改善箇所説明図

不具合発生箇所
吸入空気加熱装置

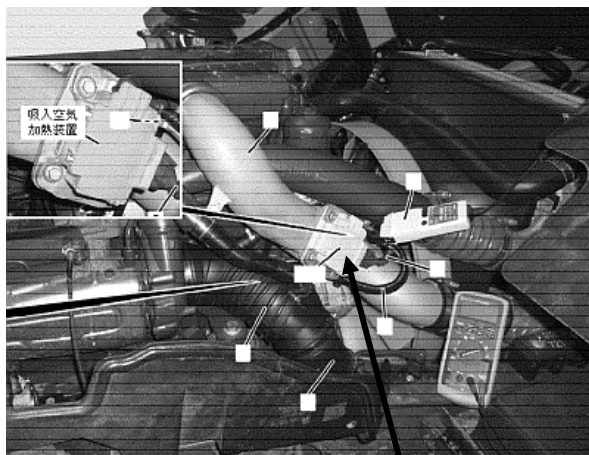
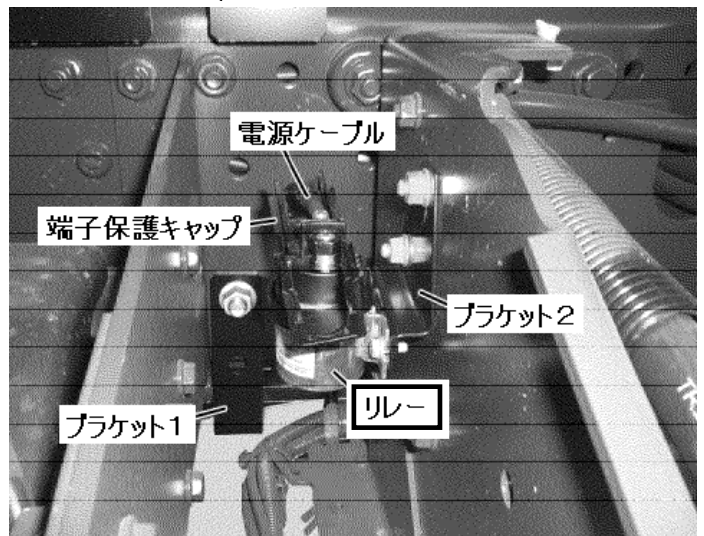
外気温が低いときに作動する吸入空気加熱装置において、回路設計が不適切であるため電源供給回路が破損し電流が流れ続けることがある。そのため、そのまま使用を続けると、当該回路が発熱して溶損し、適切に作動なくなり、最悪の場合、当該回路が過熱し火災が発生するおそれがある。

全車両、リレーを追加装着して電源供給回路の配線を変更する。

識別： フレームにリレーが装着されており、容易に識別できる。
